Aprovació definitiva del projecte per a la finalització d'obres d'urbanització del sector industrial Carretera de Berga I Subsector 1.

Annex informe conjunt arquitecta i enginyer municipals de 15.05.2025

INFORME TÈCNIC

Expedient	2138/2022
Assumpte	Projecte per a la finalització d'obres d'urbanització del sector industrial Carretera de Berga I SS I
Promotor	Junta de Compensació del PP Carretera de Berga I SS I de Sant Fruitós de Bages.
Equip Redactor	Reverendo Ginesta arquitectes associats SLP. Joaquim Ginesta Rey, arquitecte col·legiat 17398-4 Narcís Reverendo, arquitecte col·legiat 19386-0.
Registre d'entrada	R.E. 2025-530

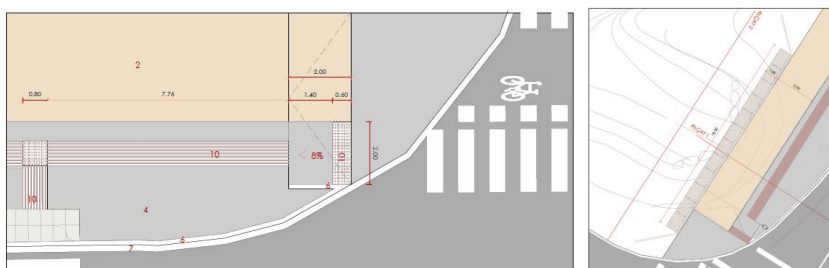
- a) Caldrà replantejar el traçat del carril bici projectat en el punt situat al extrem nord del sector, als efectes d'ampliar-lo fins al límit del sector Carretera de Berga II i poder resoldre la trobada amb el carril bici previst al sector veí carretera de Berga II. Caldrà efectuar les

modificacions necessàries de guals de vorera, així com de senyalització vertical i horitzontal.

La sèrie de plànols DG-09 i DG-10 incorpora dels detalls del carril bici, amb la seva definició geomètrica i el perfil longitudinal. Els detalls del carril bici es recullen a la sèrie DG-12 i DG-13. S'ha redefinit el creuament de carril en el carrer Vallcebre per tal de dotarlo de continuïtat amb el carril bici existent. Enlloc de finalitzar el carril bici al creuament, aquest es prolonga de forma lineal deprimint tant el carril com la vorera per dibuixar un creuament mixte. A l'altra banda del carrer, es prolonga el carril bici executant un mur de gabions per salvar el desnivell del torrent.
